**Avis délibéré de la Mission régionale
d'autorité environnementale de Bretagne sur
le projet d'aménagement de lotissement
sur le plateau du Ménez ouest à Larmor-Plage (56)**

n°MRAe 2019-006648

Illustration 6: Emplacement des ouvrages et rejets d'eaux pluviales (source : Étude d'impact)

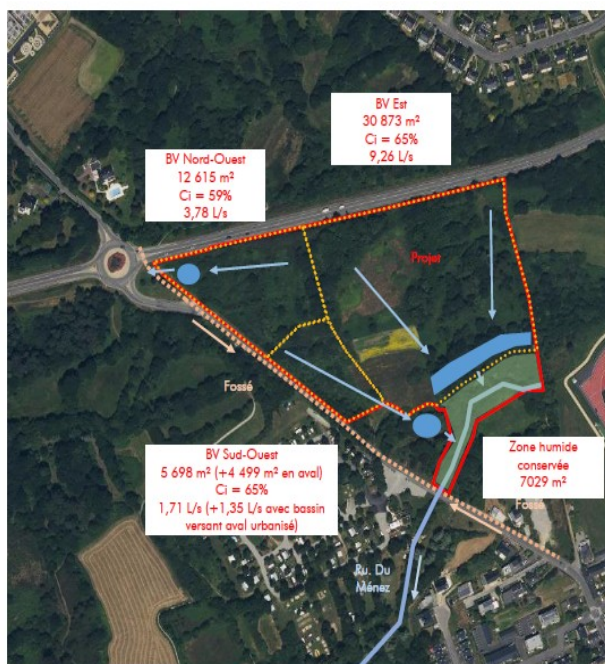
L'Ae recommande d'effectuer une étude comparative sur des techniques alternatives de gestion des eaux pluviales (autres que l'infiltration).

L'Ae recommande d'annexer à l'étude d'impact, les résultats des tests de perméabilité effectués sur la première tranche du projet et d'attester de leur pertinence pour cette tranche.
